IMPIANTO AGRIFOTOVOLTAICO CONNESSO ALLA  
RETE ELETTRICA PER VENDITA DI ENERGIA  
INTEGRAZIONI

Punti richiesti dalla Provincia di Rovigo e dal Ministero della  
cultura – Soprintendenza Speciale per il Piano Nazionale di  
ripresa e resilienza (SS-PNRR)

**RELAZIONE TECNICA INTEGRATIVA**

Data: gennaio 2024 Cod.: 1799\00-01

Figura 3: Via Bassa Berguarina – tragitto e utenze servite

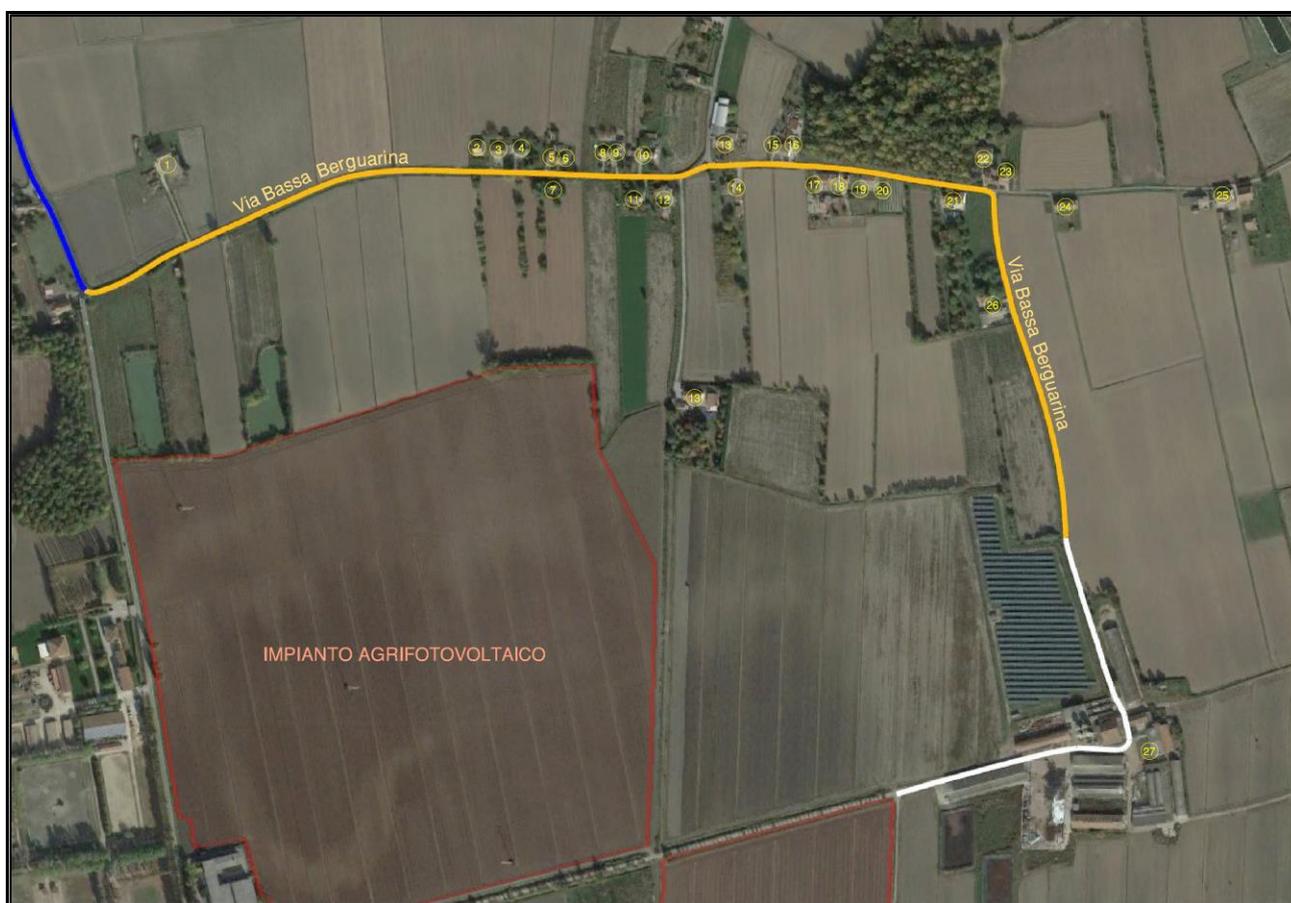
*“Mancano valutazioni specifiche e proposte risolutive all'impatto del traffico pesante dovuto alla fornitura e posa in opera delle strutture di impianto nella fase di cantiere, (della durata di circa 6 mesi - cronoprogramma), considerando le caratteristiche della rete viaria locale, decisamente inadeguata al transito di mezzi pesanti, e con particolare riferimento alla vicinanza del centro equestre ed alle possibili interferenze con la viabilità già ad esso correlata per la sua frequentazione abituale e per la realizzazione di eventi sportivi; ciò anche in relazione alla possibilità di prevedere misure di mitigazione e/o compensazione.”*

Si conclude che Via Bassa Berguarina ha un uso prettamente legato agli insediamenti residenziali e alle attività agricole presenti lungo il suo percorso.

Il flusso riscontrabile su tale arteria è, quindi, molto ridotto e la possibilità di interferenza fra i mezzi di trasporto e i veicoli locali è limitata.

Figura 7: estratto dell'Elaborato 4-1/3-b: "Mobilità lenta: ippostrade" del PTCP della provincia di Rovigo con inserita l'area d'intervento

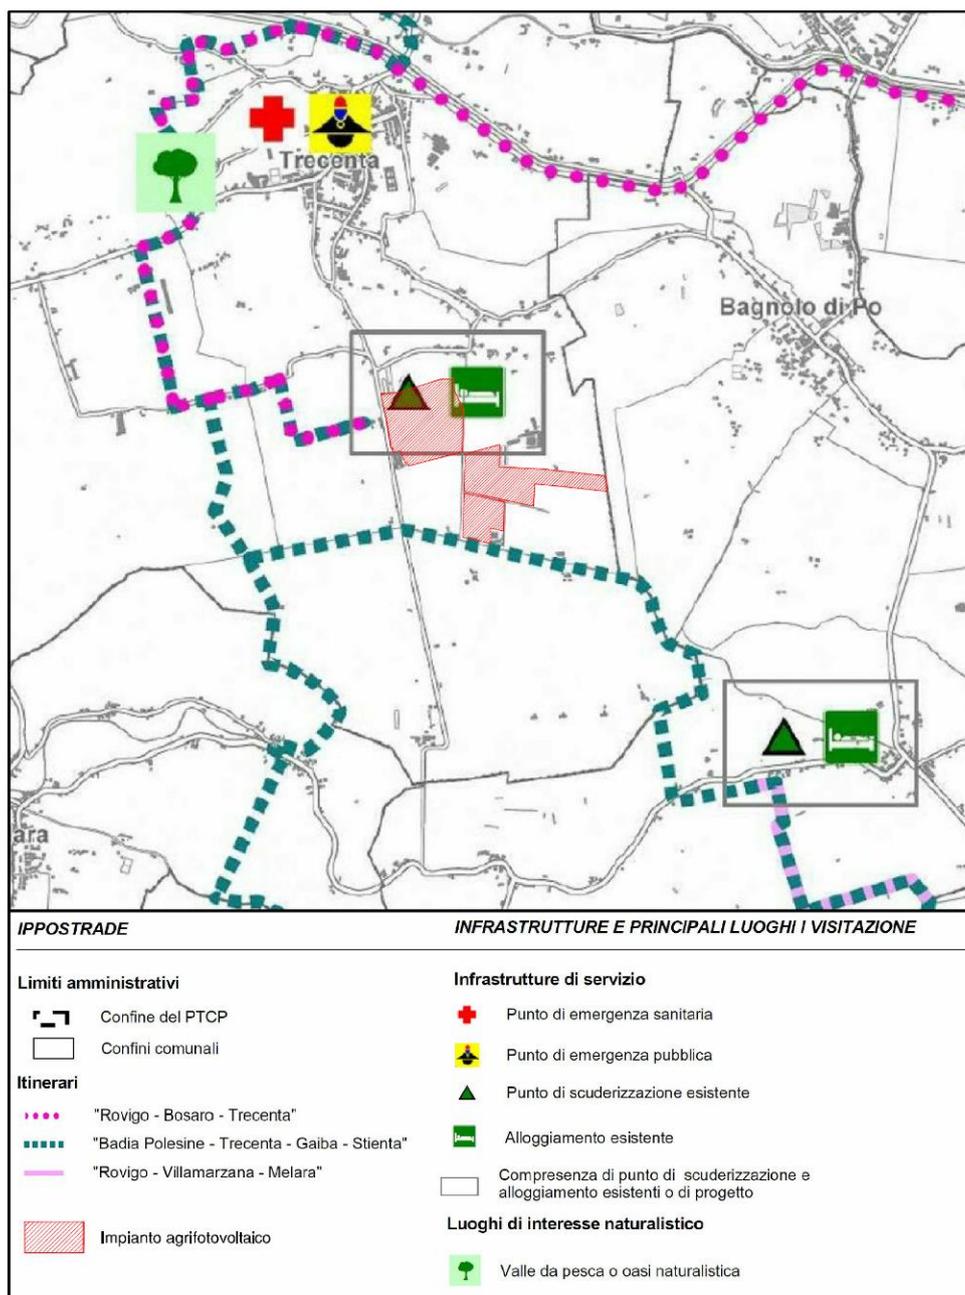
La nota richiede l'approfondimento delle possibili interferenze con l'adiacente centro equestre, e, in particolare, con *“la viabilità già ad esso correlata per la sua frequentazione abituale e per la realizzazione di eventi sportivi”*.

Si nota, in confronto con la Figura 1, che nessuna delle ippostrade individuate, in prossimità dell'intervento, sono interessate dal transito dei mezzi pesanti connessi con l'intervento. Non è individuata, in dettaglio, Via Tenuta Spalletti, utilizzata dai mezzi per il nuovo intervento, fra le ippostrade.

Figura 15: Tav. B02: Carta dei vincoli territoriali

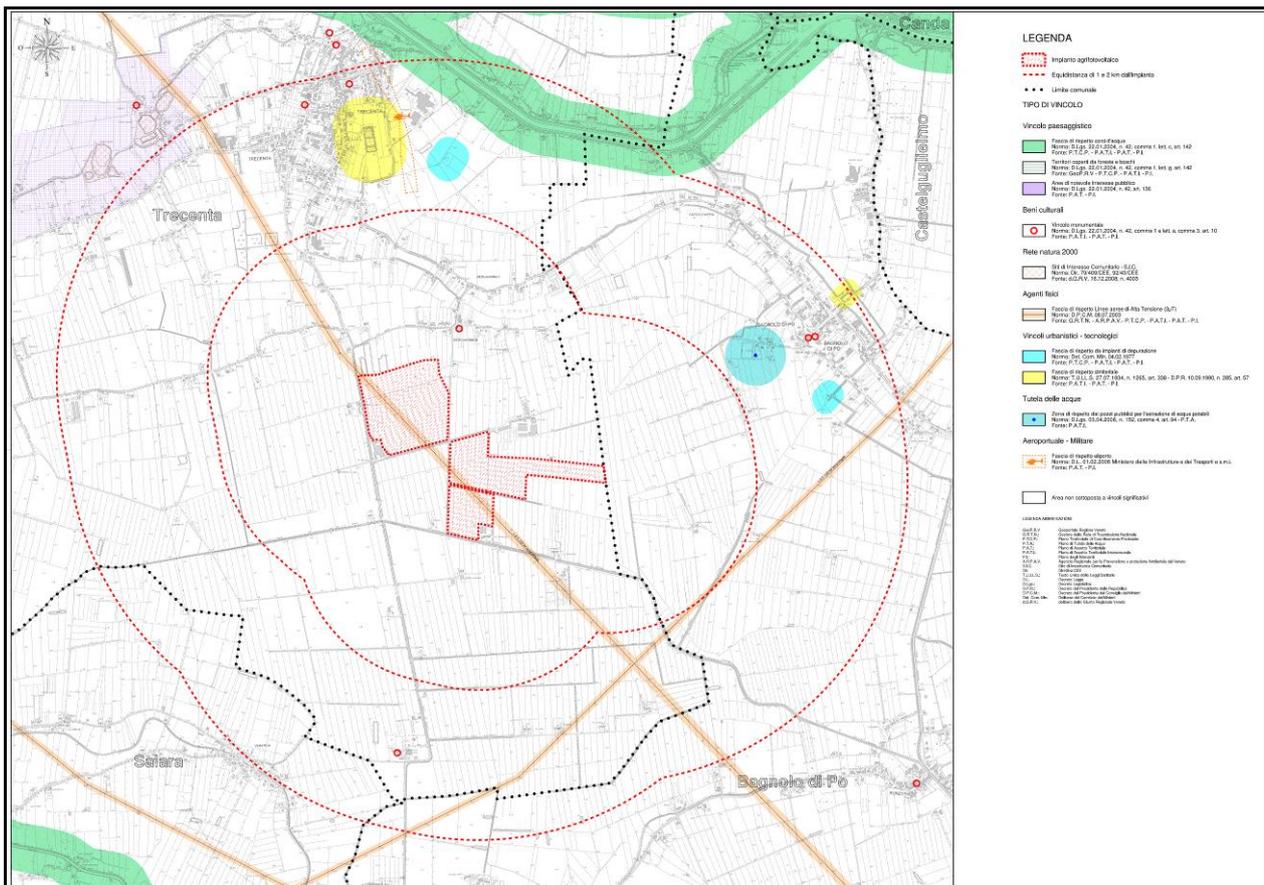
*Al riguardo si evidenzia, come rappresentato dal proponente nella Carta dei vincoli (cfr. Fig. 3 Carta dei vincoli) la prossimità dell'impianto all'Oratorio della Consolazione sottoposto a vincolo architettonico di interesse culturale dichiarato.”*

L'area d'intervento è esclusa dai vincoli che possono precludere la realizzazione del progetto.

Entro un raggio di 500 m rientra la "Chiesa della Beata vergine di Loreto", detta anche "Oratorio della Beata Vergine di Loreto", bene tutelato ai sensi della parte seconda - articolo 10 del D.Lgs. 42/2004. Si tratta di una struttura con facciata, in mattoni a vista, neogotica, a capanna con cuspide centrale tra pilastri con monconi orizzontali di trabeazione, sormontati da guglie piramidali.

Figura 20: estratto della TAV. B05: CARTA DEGLI IMPATTI VISIVI con evidenziate le intersezioni dei buffer di visibilità

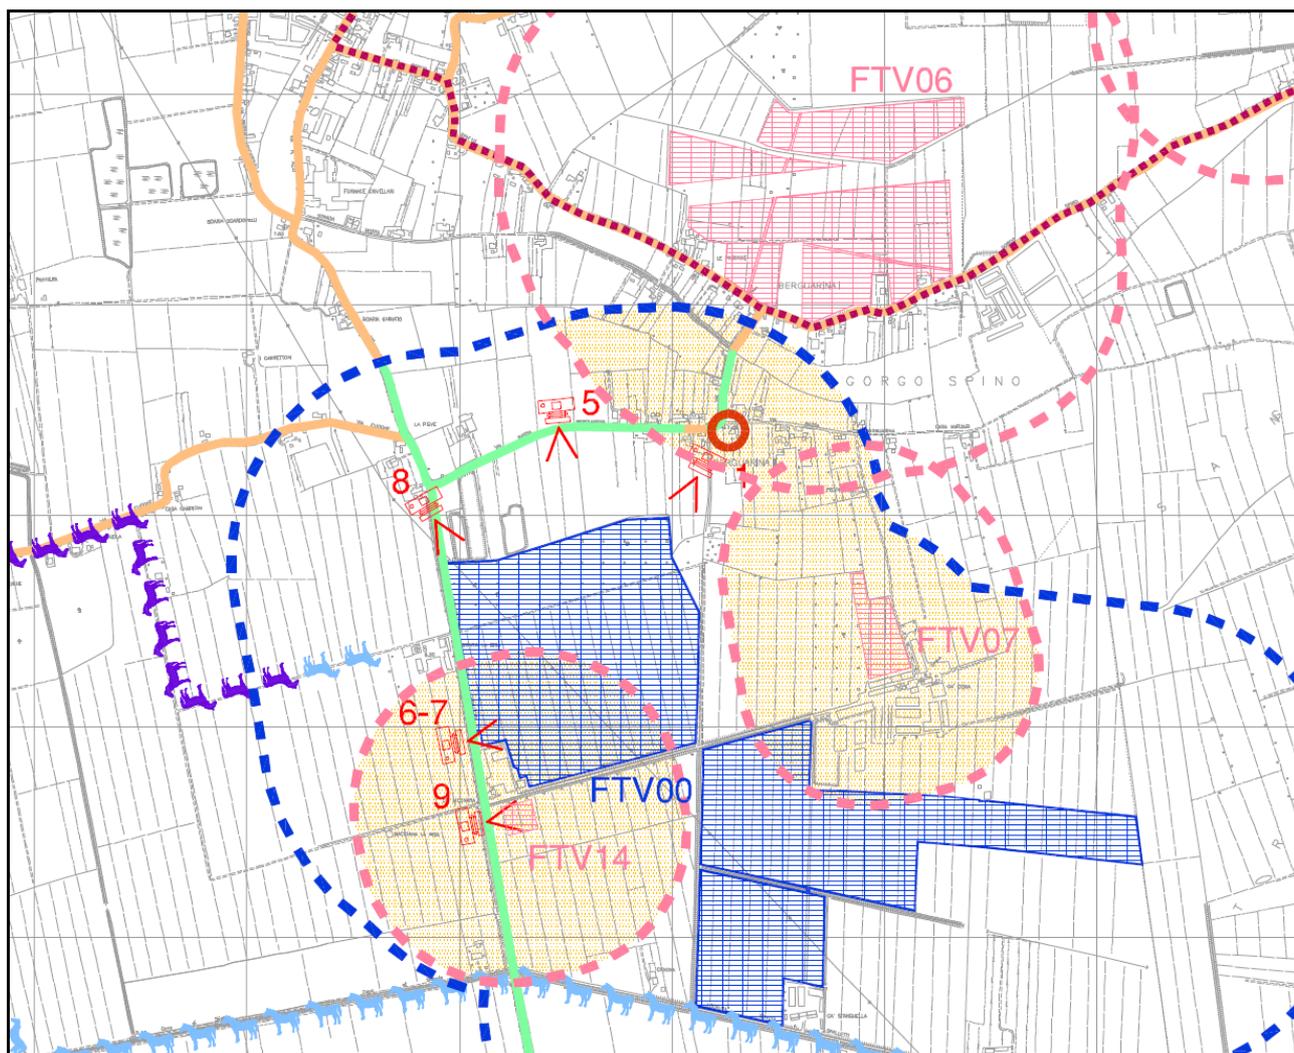
*"4 - Si chiede di voler considerare nell'analisi degli effetti visivi cumulativi gli **interventi collaterali a quello in esame già realizzati, autorizzati, ovvero in iter di approvazione** in un'area buffer indicativamente di almeno 5 km."*

Si nota che la sovrapposizione delle aree di visibilità dell'impianto in oggetto con gli impianti n. 7 (FVT07) e n. 14 (FVT14) si mantengono sostanzialmente all'interno del buffer della nuova installazione. La presenza di questi due impianti, in considerazione della loro estensione modesta, non estende il buffer visivo e, quindi, non incrementa l'impatto visivo dell'impianto in oggetto.

Maggiore considerazione è da attribuire alla sovrapposizione fra le aree di visibilità dell'impianto in oggetto con l'impianto n. 6 (FTV06). In tale area ricade parte di Via Bassa Berguarina e di Via Berguarina per un tratto stradale complessivo circa 800 m. Rientrano, inoltre, circa 20 unità abitative dell'abitato di Berguarina II.

La procedura applicata, come citato, non considera le barriere visive che riducono significativamente l'impatto evidenziato. Per l'impianto in oggetto, è prevista la

realizzazione di una barriera arborea perimetrale, ulteriormente integrata con la presente istanza (Punto successivo), che limitano l'effetto visivo cumulativo individuato.

Figura 21: barriera arborea arbustiva perimetrale

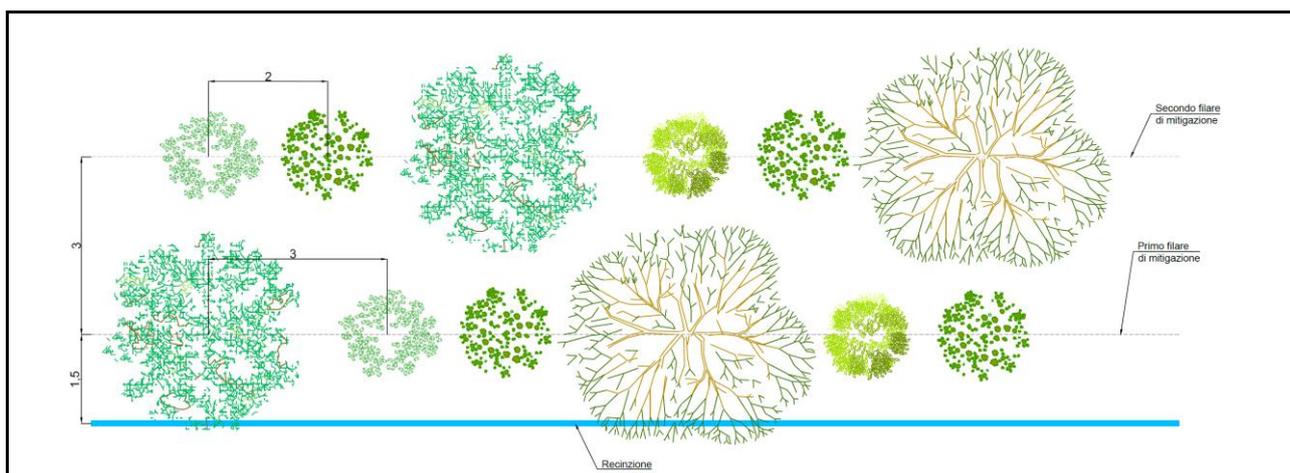
*“5 - Si chiede di **approfondire e perfezionare il progetto delle opere di mitigazione** previste, proponendo soluzioni finalizzate a garantire un migliore inserimento dell'intervento nel contesto di riferimento. A tal fine, già in questa fase, il progetto venga adeguato spostando la prevista recinzione alle spalle della proposta barriera di mitigazione arborea. Inoltre venga previsto almeno un doppio filare alternato di soggetti arborei di medio e alto fusto lungo l'intero perimetro dell'impianto, in modo da creare una efficace barriera visiva ed un effetto più naturale della disposizione delle mitigazioni.”*

Si prevede la piantumazione lungo il perimetro di specie autoctone: Salix Alba, Populus Nigra, Ligustrum Vulgare, Taxus Baccata e Spartium Junceum.

Gli esemplari saranno disposti in una configurazione a doppio filare, come riportato nello schema sottostante, e la mitigazione sarà predisposta all'esterno della recinzione dell'impianto agrifotovoltaico.
